AV / AC Brescia – Verona

REPORT D'INCONTRO

Oggetto: Incontro presso il Comune di Peschiera in relazione alle osservazioni formulate in Conferenza di Servizi relative ai territori dei comuni di Peschiera e di Ponti sul Mincio.

Oggetto: Incontro presso il Comune di Castelnuovo del Garda in relazione alle osservazioni formulate in Conferenza di Servizi.

ALLEGATO 4 - Sottopasso via Mantovana

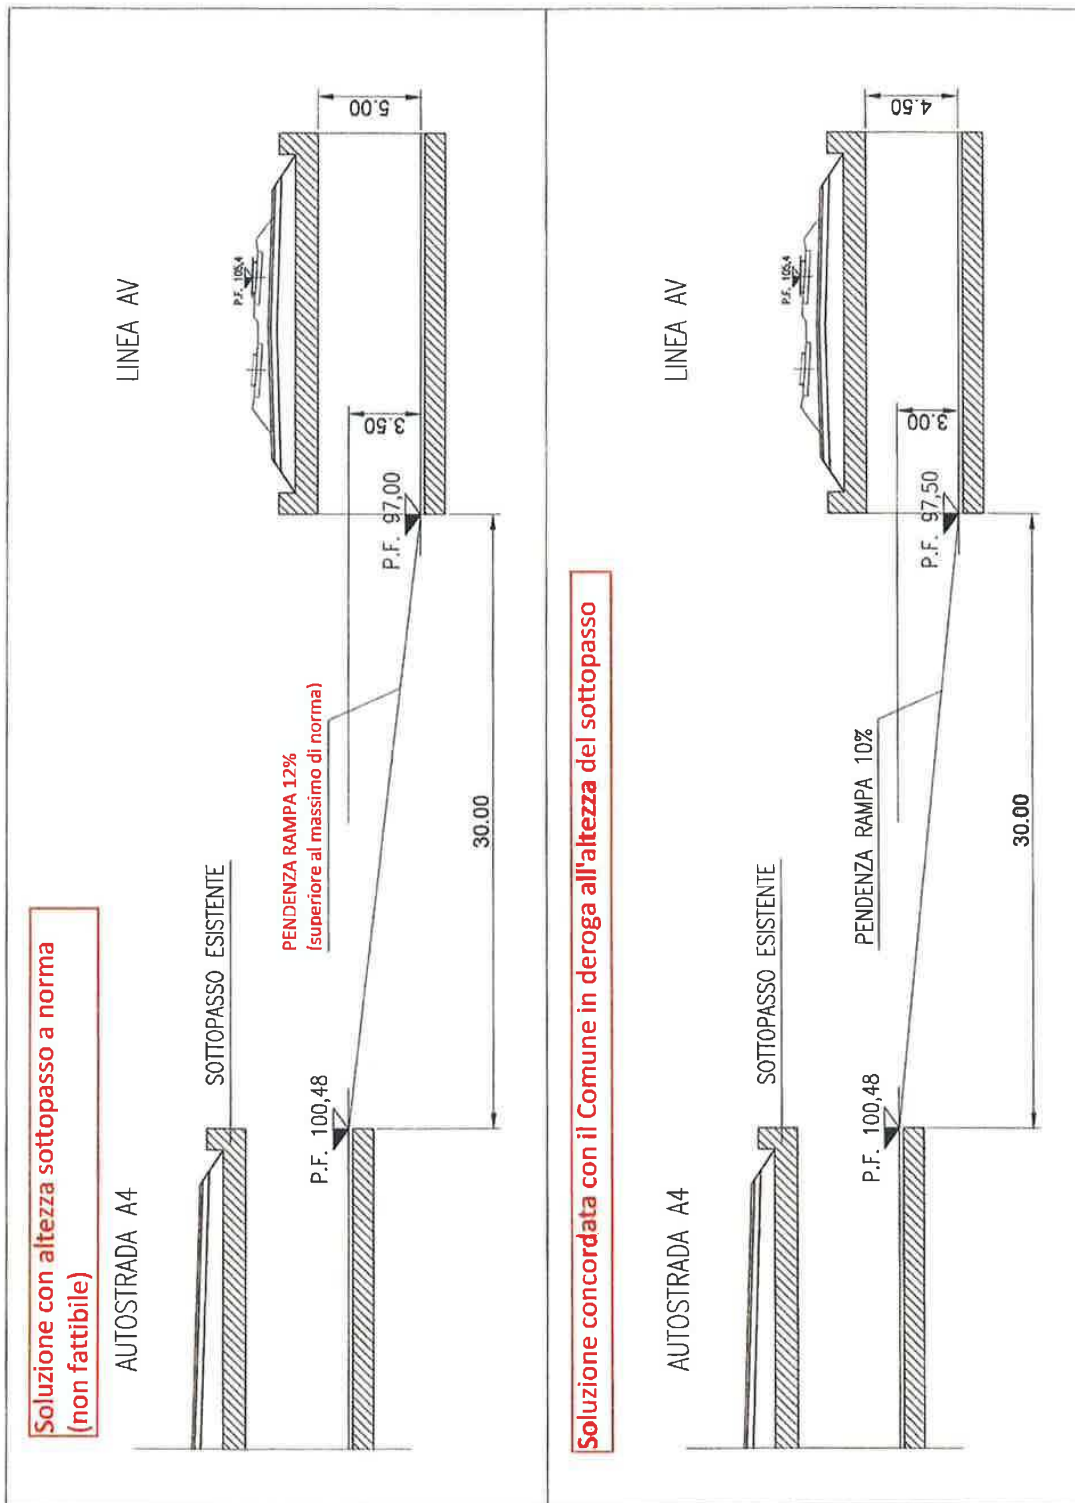
7. **Sottopasso di Via Mantovana**: il Comune richiede di sostituire la previsione di nuovo sottopasso con il prolungamento del sottopasso esistente sotto A4: il Consorzio Cepav due spiega che la distanza tra le due infrastrutture (30 mt) determina, per poter avere una altezza utile regolamentare del sottopasso sotto la linea AV pari a 5,20 mt, una pendenza di raccordo del 12%; si conviene che il Comune accetti di ridurre l'altezza del nuovo sottopasso fino a 4,50 mt per consentire di diminuire la pendenza del raccordo al 10%, nonché accetti di interrompere l'attuale circolazione viaria sino a completamento dell'opera; si ritiene pertanto di realizzare il sottovia come prolungamento di quello attuale in luogo della configurazione riportata sul progetto definitivo (vedi **Allegato 4**).

ALLEGATO 7 -Sottopasso via Libia

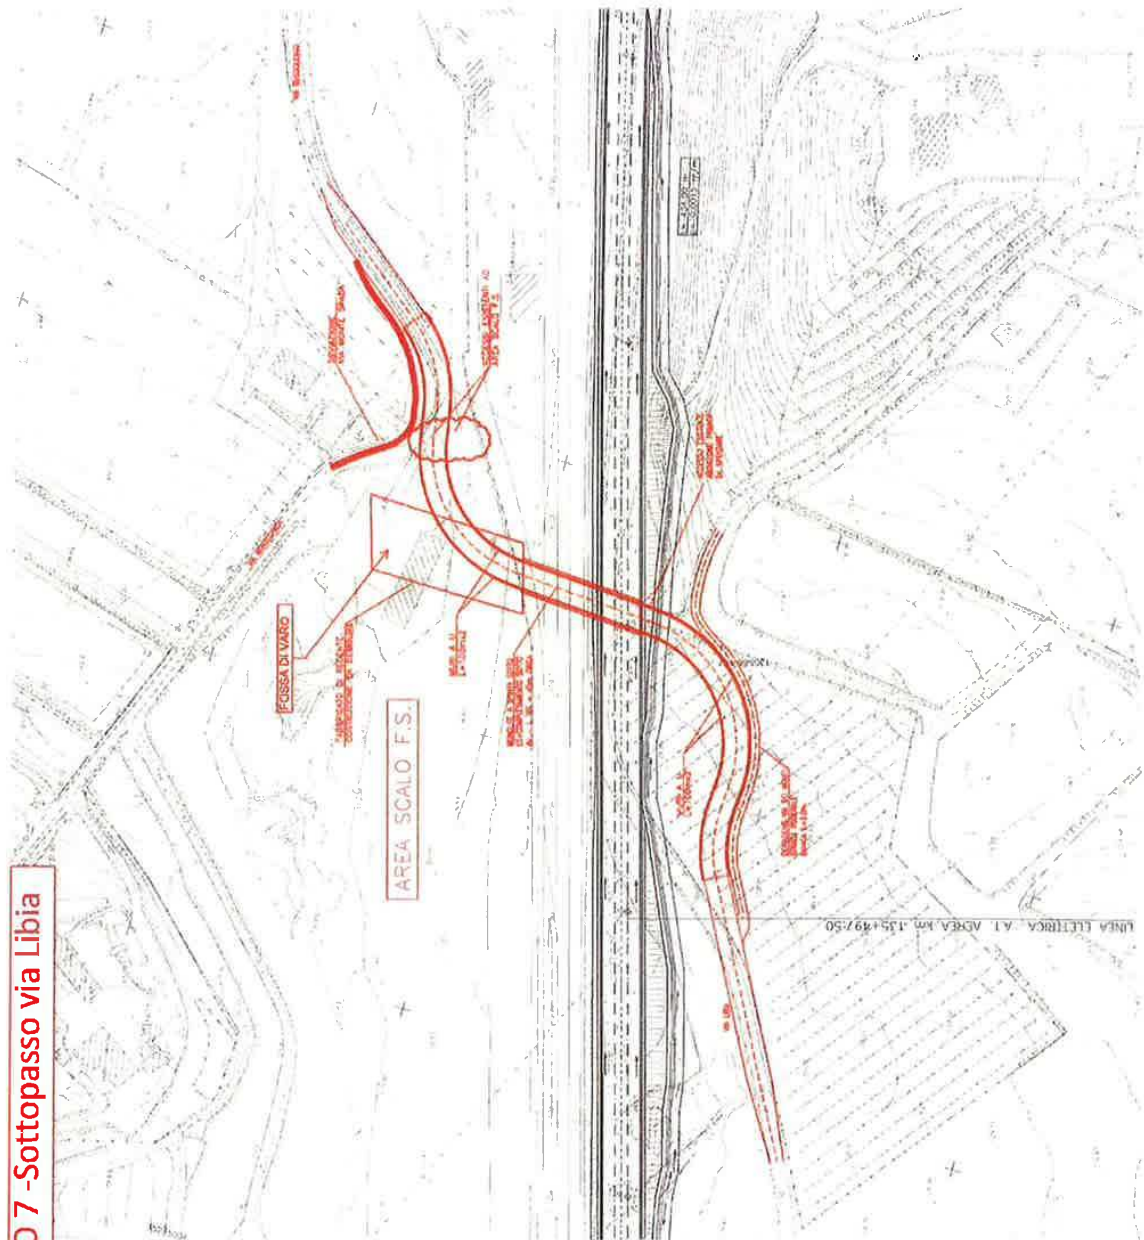
12. **Via Libia:** le Amministrazioni richiedono di risolvere il nodo di Via Libia attraverso una delle due possibili soluzioni: a) realizzare un sottopasso alla pk 135 circa, per collegare direttamente Via Libia con Via Bussolengo (oggi Via Battaglia di Sona 1848); b) realizzare un nuovo tracciato di Via Libia in sostituzione di quello esistente.

Il GC riferisce che la soluzione a) non è tecnicamente realizzabile perché le normative RFI impongono attraversamenti della linea AV con manufatti sostanzialmente ortogonali a quest'ultima; ciò comporterebbe la compromissione dell'area adibita a scalo merci a nord (vedi precedente punto 5) con la demolizione di un recente edificio (vedi **Allegato 7**).

ALLEGATO 11 - Interramento Elettrodotto

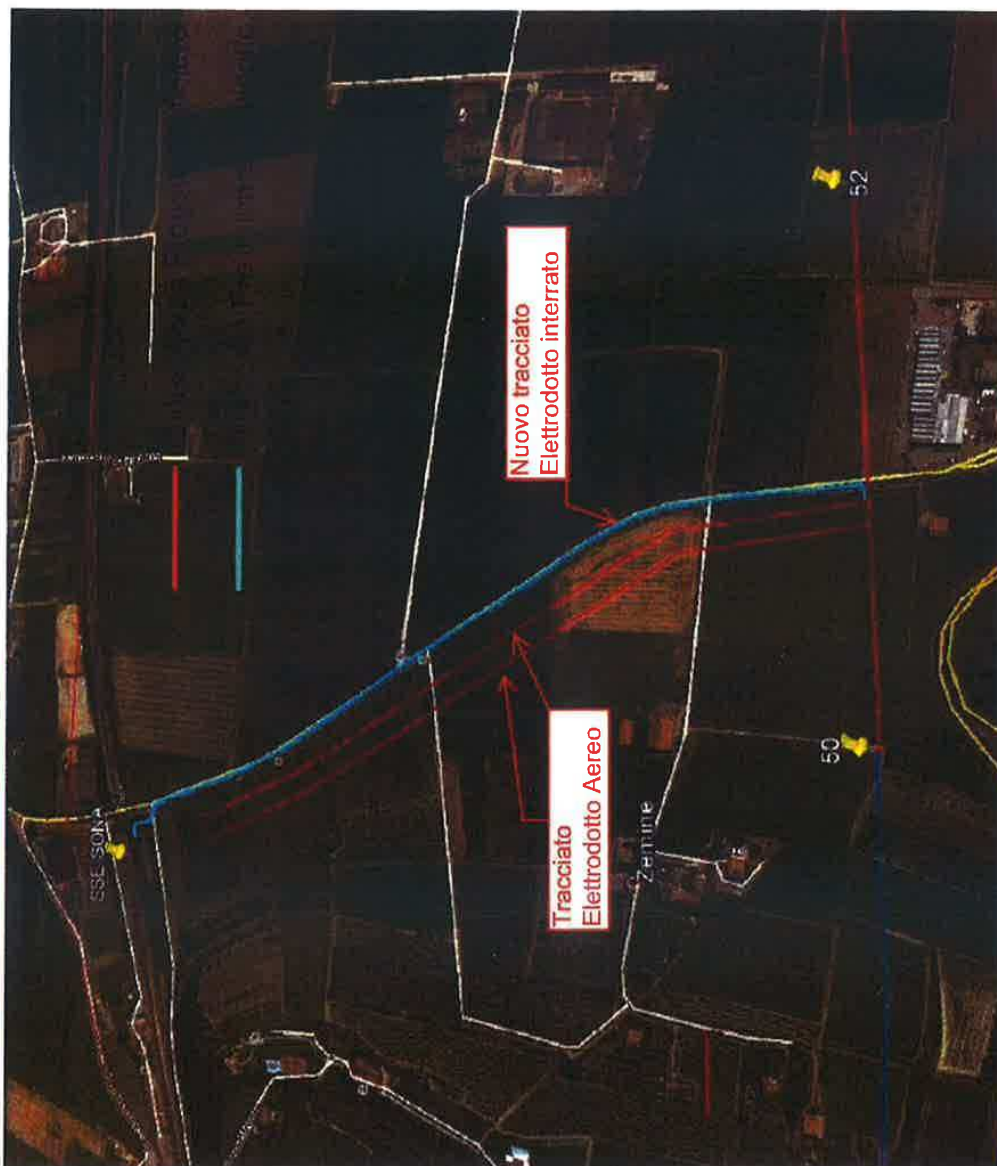
14. **Elettrodotto di adduzione alla Sottostazione:** le Amministrazioni, in ragione del fatto che l'area è sottoposta a vincolo, richiedono l'interramento del tracciato che presenta uno sviluppo pari a circa 800 m.

Si ritiene accoglibile la richiesta (vedi **Allegato 11**).

Aggiunta new jersey per
creazione pista ciclabile su
cavalcavia esistente
(L=400 metri)

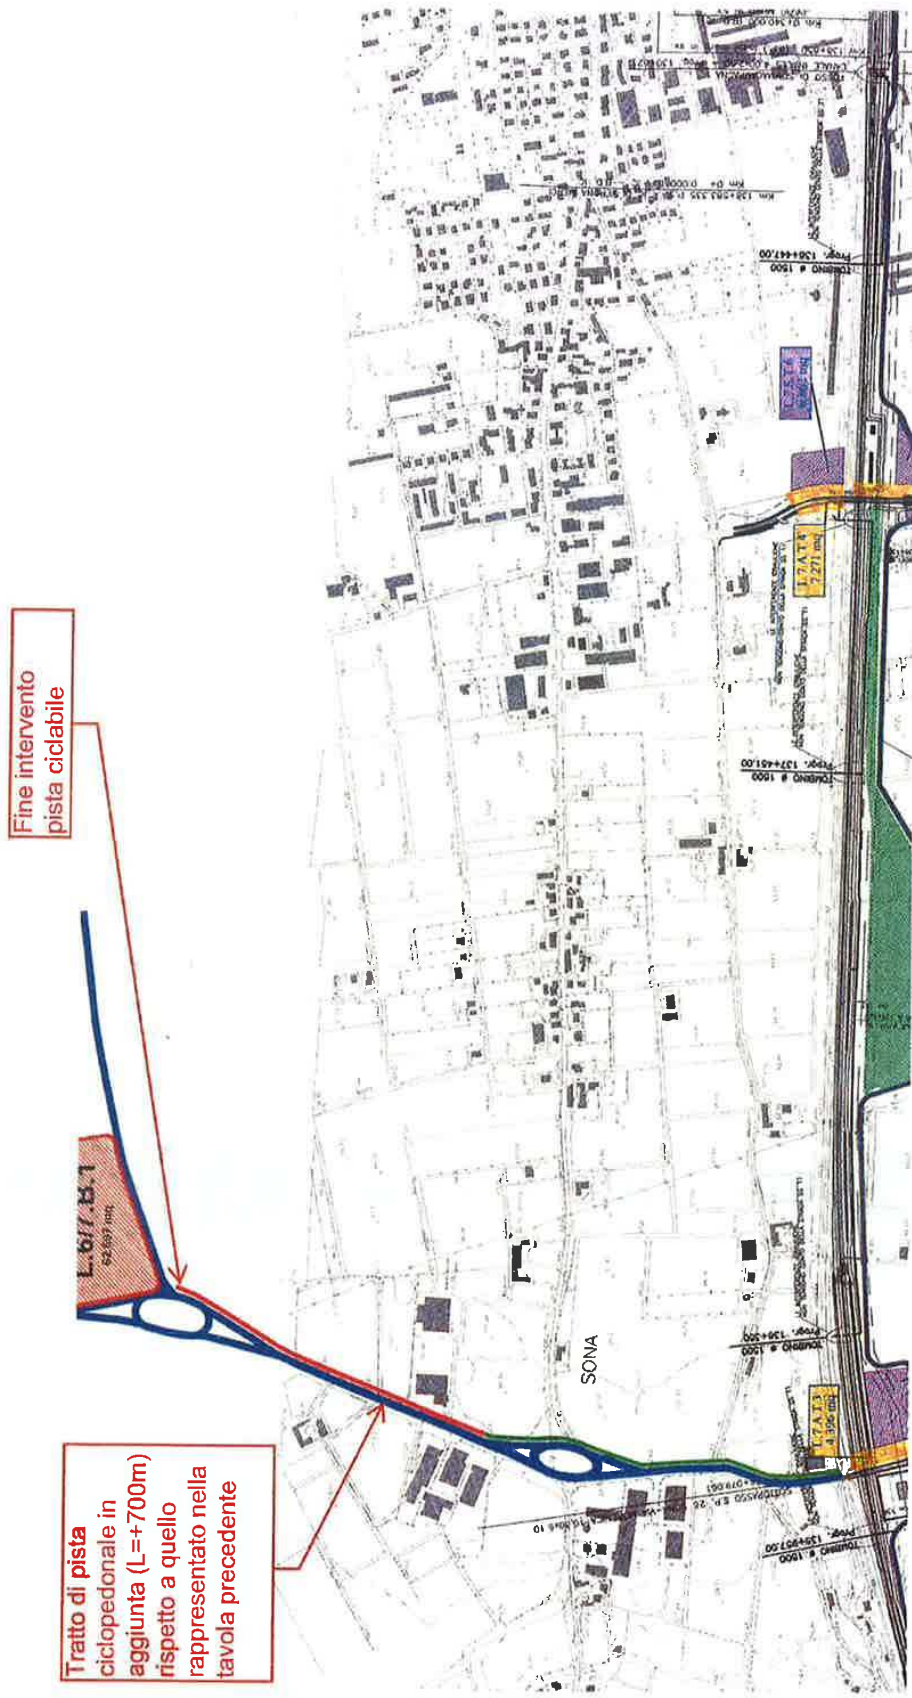
15. **Interventi su SP Morenica:** le Amministrazioni, in ragione del fatto che questa è di fondamentale importanza per il territorio e che la stessa sarà interessata dal transito dei mezzi di cantiere, richiedono i seguenti interventi (in corrispondenza della pk ferroviaria 136+079):

Si ritengono accoglibili le richieste (vedi Allegato 12).

ALLEGATO 19 - Prolungamento sottovia via Rampa

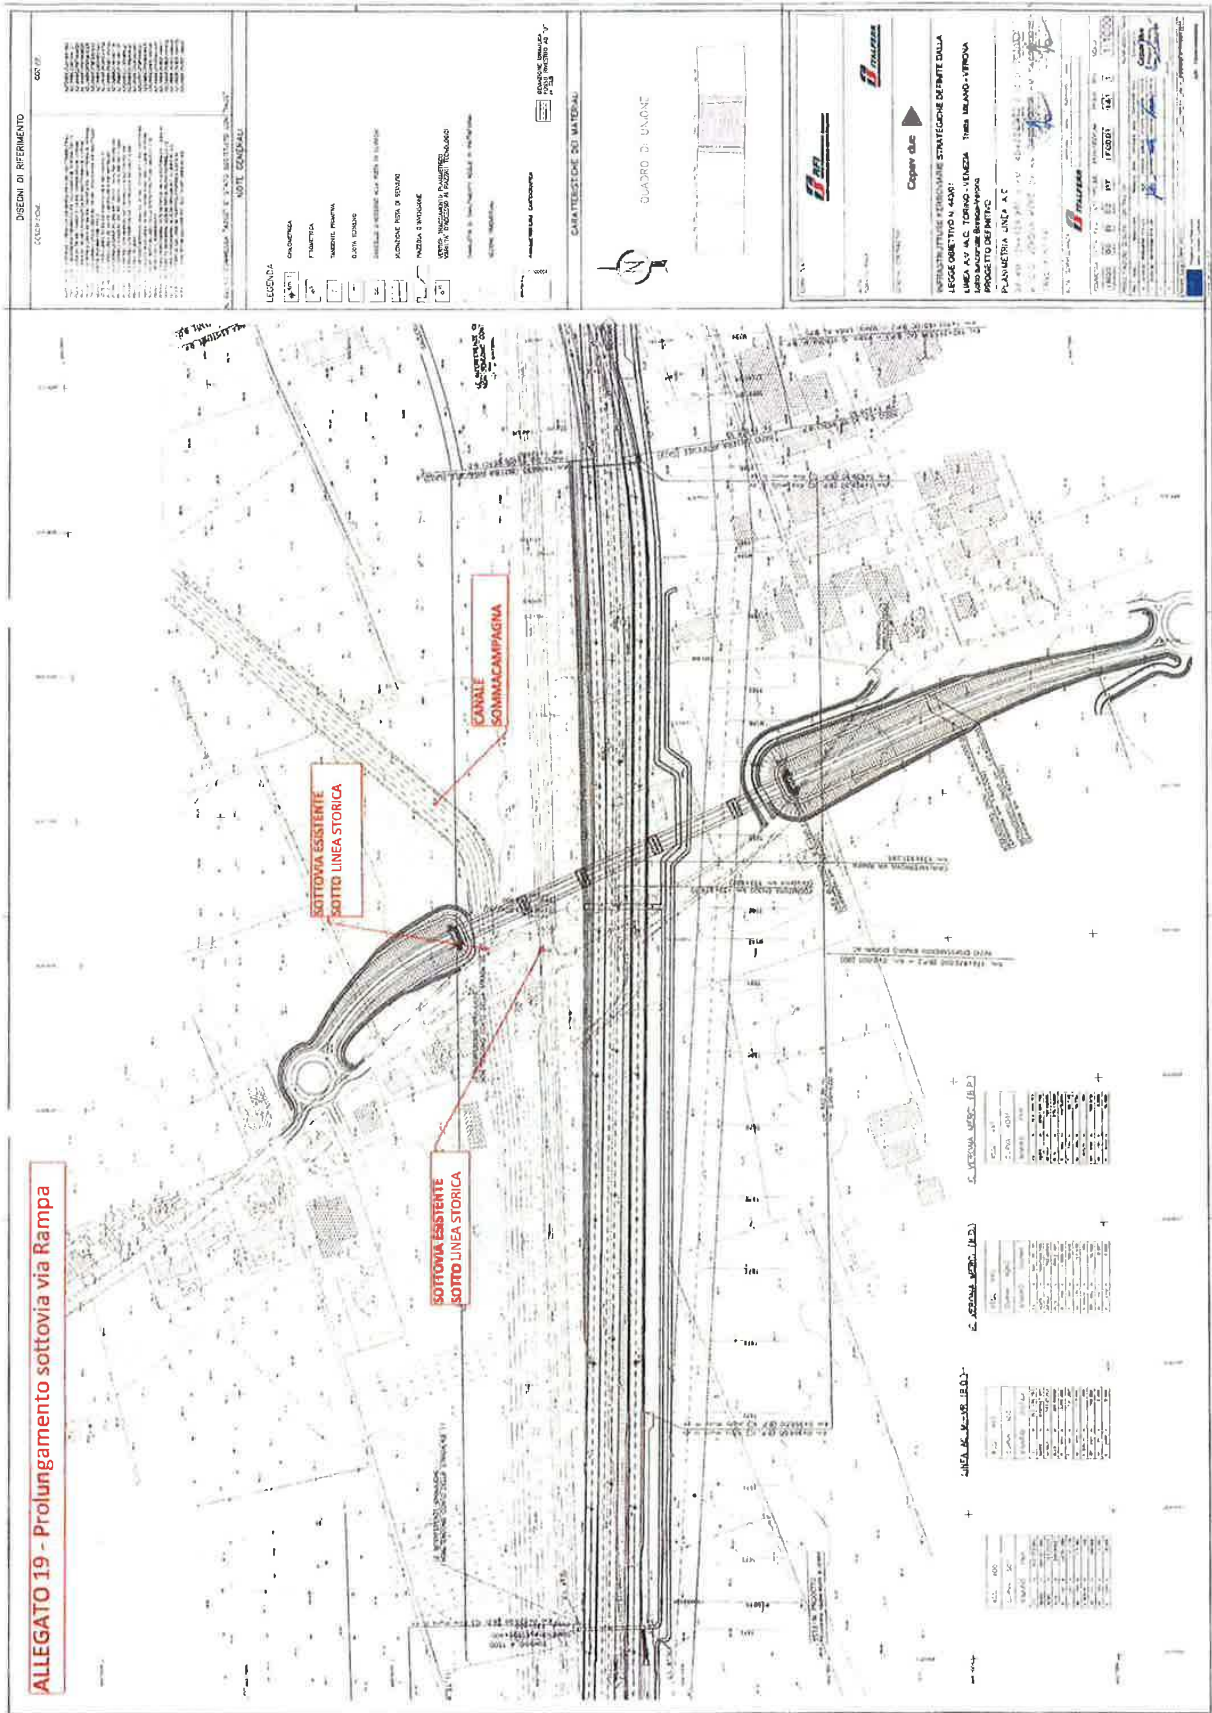
23. **Cavalcavia Via Rampa:** le Amministrazioni richiedono, in ragione dell'elevato impatto visivo del manufatto, che il previsto cavalcaferrovia di Via Rampa (pk 139+931) venga sostituito con un sottopasso.

Il GC fornisce elementi progettuali che dimostrano che il collegamento tra il sottopasso esistente ed un nuovo sottopasso sotto la linea AV è infattibile poiché la prosecuzione dell'attuale sottopasso sotto la linea storica non è compatibile con un sottopasso sotto la linea AV; la distanza tra le due infrastrutture, pari a 27 mt circa, determinerebbe la necessità di realizzare una viabilità con pendenza del 25% (vedi **Allegato 19**).

Dopo ampia discussione si conviene che il GC analizzerà la fattibilità tecnico-economica di un nuovo sottopasso anche in sostituzione di quello attuale sotto la linea storica; in ogni caso si ritiene che, laddove tale analisi porti a confermarne l'irrealizzabilità, il nuovo cavalcaferrovia sarà costruito inserendo tutti gli accorgimenti di mitigazione ambientale per minimizzare l'impatto nei confronti della zona abitata a nord.

ALLEGATO 20 - Sottopasso via Messedaglia

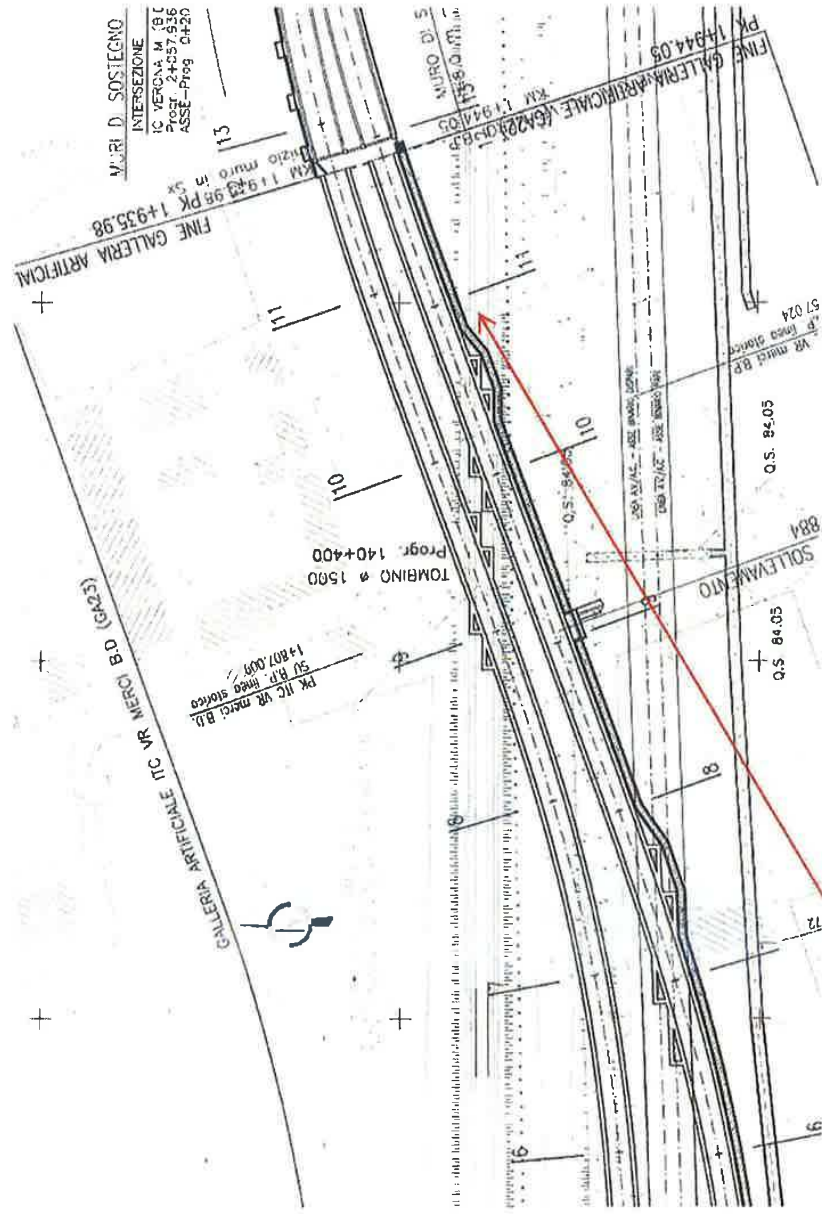
24. **Sottopasso Via Messedaglia**: le Amministrazioni richiedono di prevedere un sottopasso podereale per collegare il complesso di Cascina Messedaglia alla zona a sud della linea AV.

Il GC fornisce elementi progettuali che dimostrano che il sottovia è infattibile poiché confligge con i binari dell'Interconnessione di Verona merci che in quella zona si trovano in galleria e al di sotto del piano campagna (vedi **Allegato 20**).

Si conviene che il GC verificherà la possibilità tecnica di realizzare un collegamento podereale sovrappassando – nel punto più opportuno – la galleria artificiale del binario dell'Interconnessione per poi proseguire con un sottopasso sotto la linea storica e la linea AV/AC derogando dai limiti normativi per le pendenze e per i raggi di curvatura.
